SOPRINTENDENZA SPECIALE PER IL PIANO NAZIONALE
DI RIPRESA E RESILIENZA

[ID_VIP: 6003] **PROVINCIA DI SUD SARDEGNA (Comuni di Siurgus Donigala e Selegas – Suelli e Senorbi) – Progetto di un impianto eolico denominato "PRANU NIEDDU" composto da n. 14 turbine da 6,6 MW ciascuno, per una potenza complessiva di 92,4 MW e relative opere connesse.**

Oggetto: PROVINCIA DEL SUD SARDEGNA (Comuni di Siurgus Donigala, Selegas, Suelli e Senorbi) - Progetto di impianto eolico denominato "PRANU NIEDDU" composto da n. 13 (già n. 14) turbine da 6,6 MW ciascuna, per una potenza complessiva di 85,8 MW (già 92,4 MW) e relative opere di connessione.

Parere n. 313 del 12 settembre 2022

ELABORATO **V.2.5**

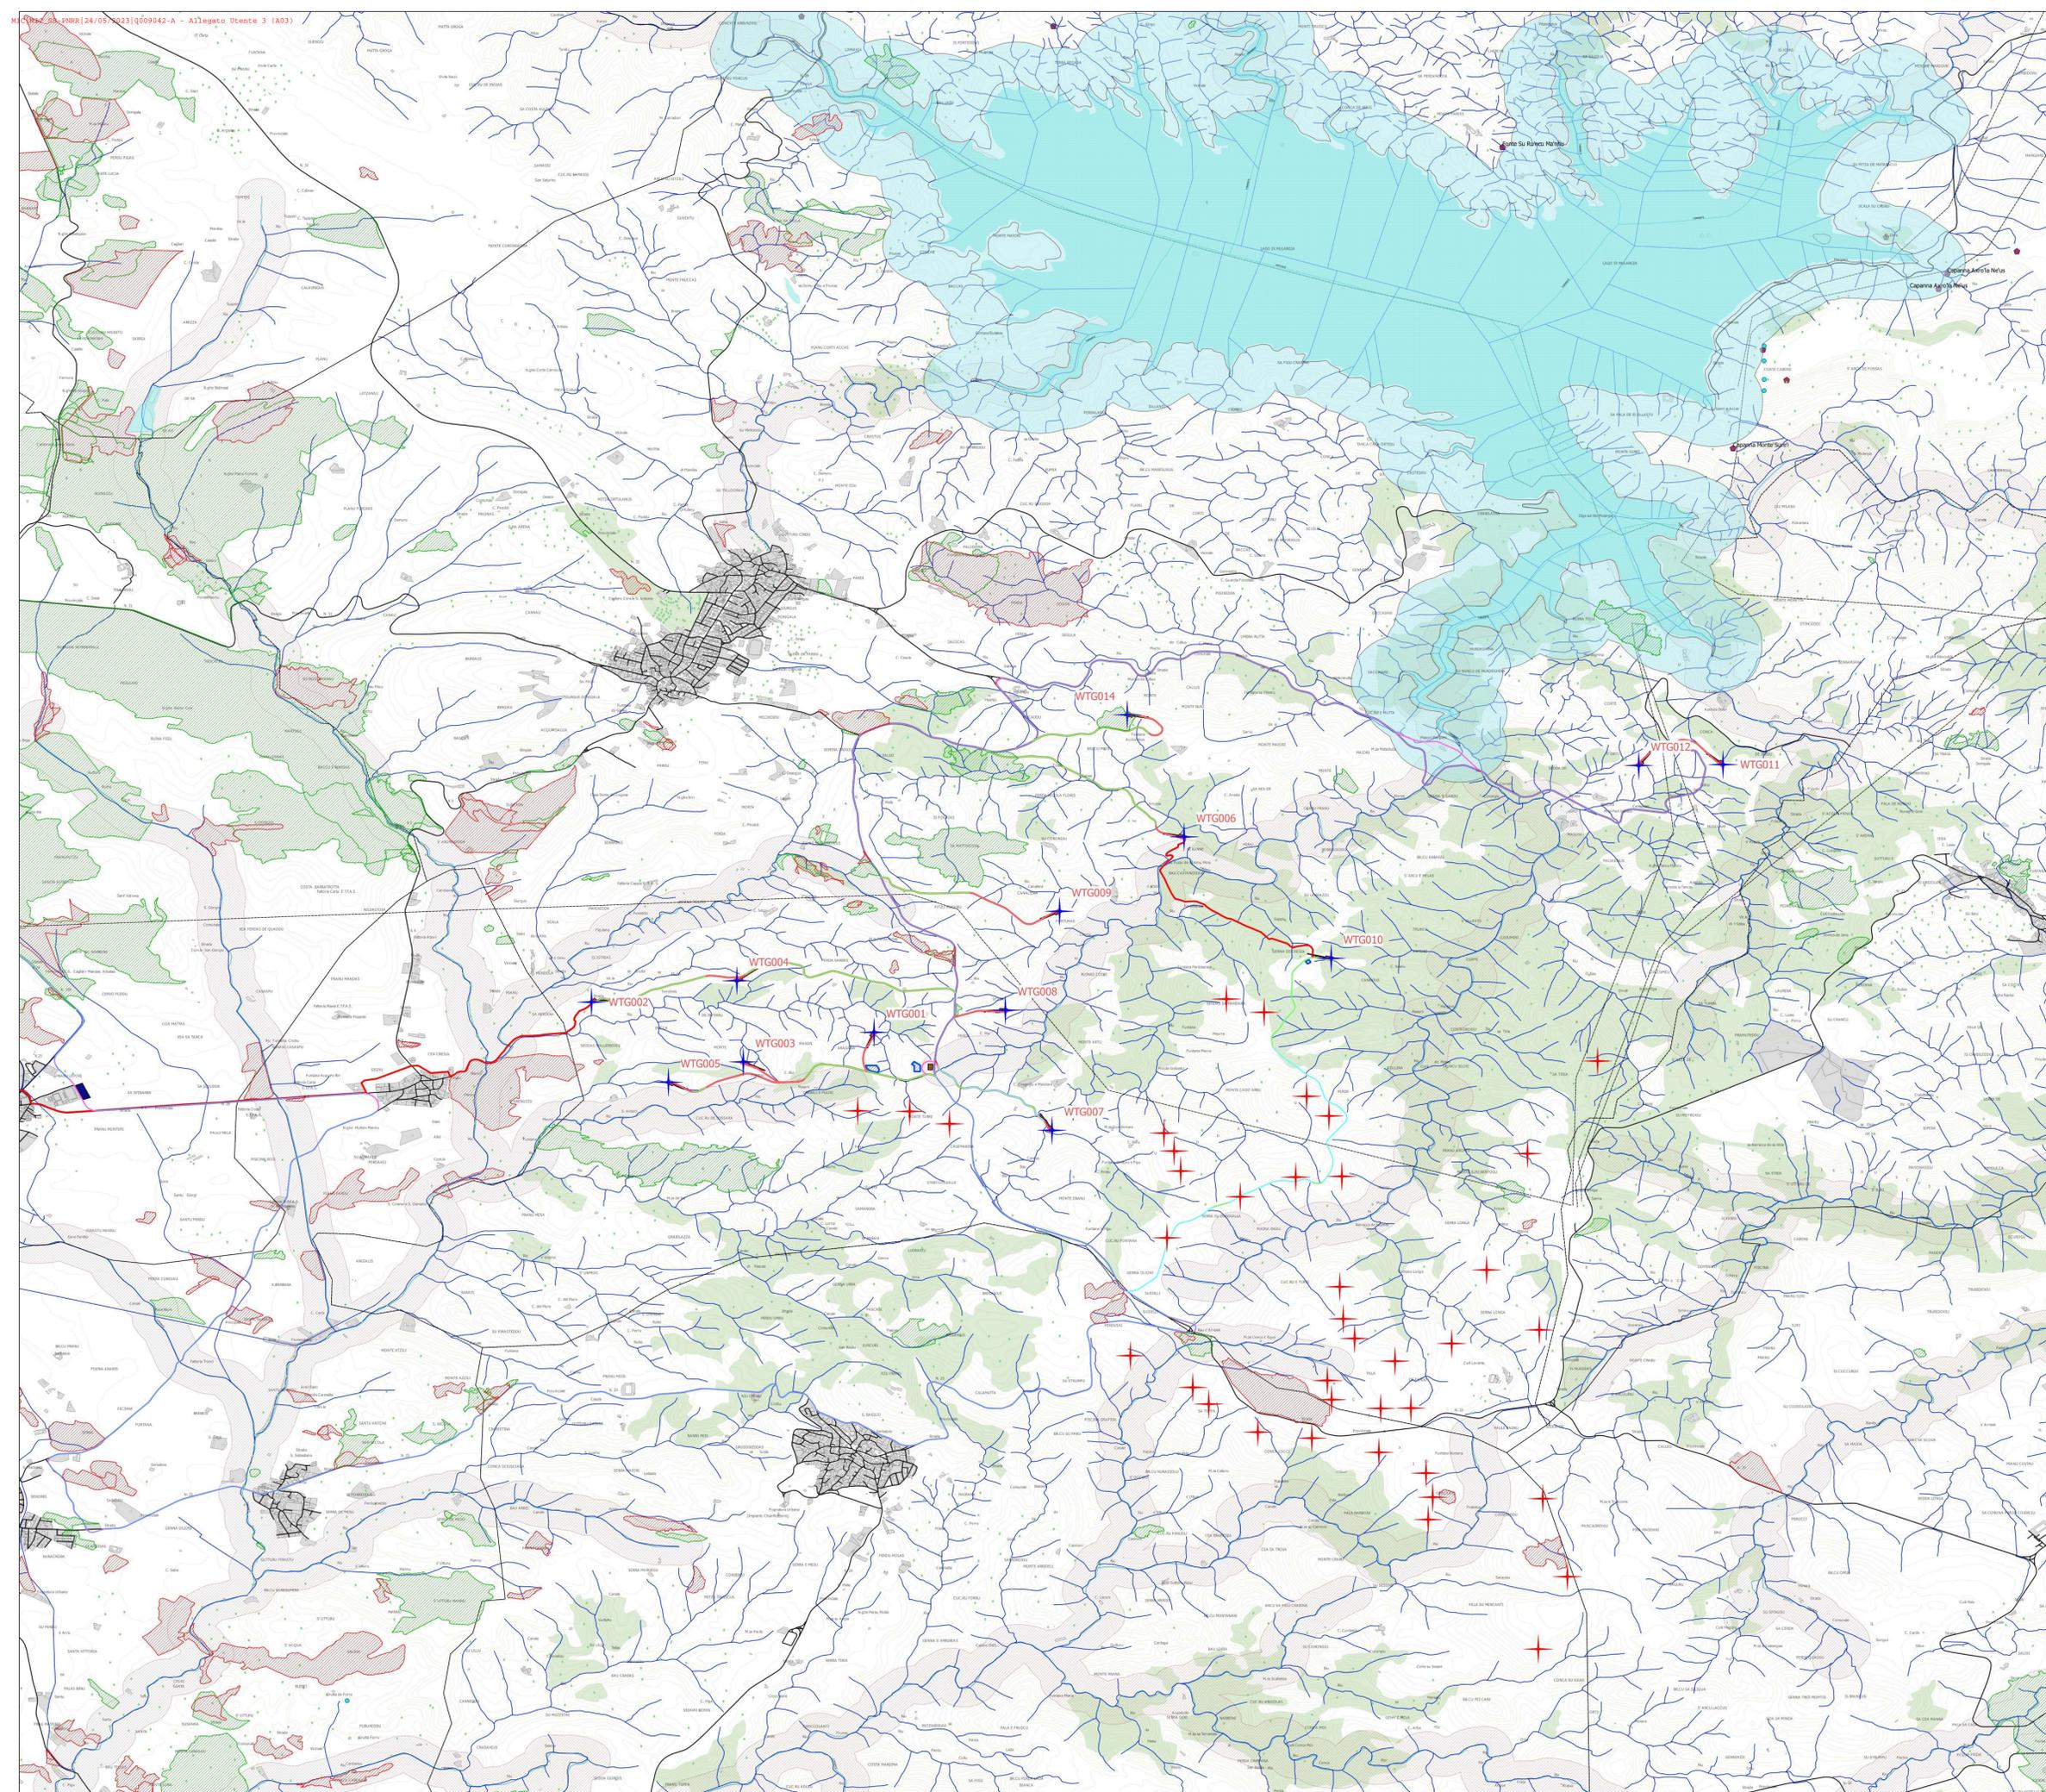
- Nel sito di progetto non sono presenti attività o impianti tali da far prevedere possibili incidenti atti a procurare danni, con l'esclusione di un elevato rischio di incendio in tutti gli spazi rurali interessati.
- Il WTG014 ricade entro un'area già percorsa dal fuoco più volte tra il 2005 e il 2010 (V. tavola V.2.5 AREE NON IDONEE IMPIANTI FER).

parere favorevole – ad eccezione dell'aerogeneratore WTG014 - circa la compatibilità ambientale e di assenza di incidenza negativa e significativa del progetto inerente il Parco Eolico denominato "Pranu Nieddu", così come modificato dalla VER.2 che prevede 13 aerogeneratori di potenza unitaria pari a 6,6 MW, per una potenza complessiva pari a 85,8 MW, da localizzarsi nel territorio comunale di Siurgus Donigala (SU), e dalle relative opere di connessioni per il collegamento alla RTN ricadenti nei Comuni di Suelli (SU) e Senorbi (SU) attraverso la stazione elettrica da realizzare nel Comune di Selegas (SU), che include anche apposito Studio di Incidenza, subordinato all'ottemperanza delle prescrizioni di indirizzo delle successive fasi progettuali e mitigative di seguito impartite:
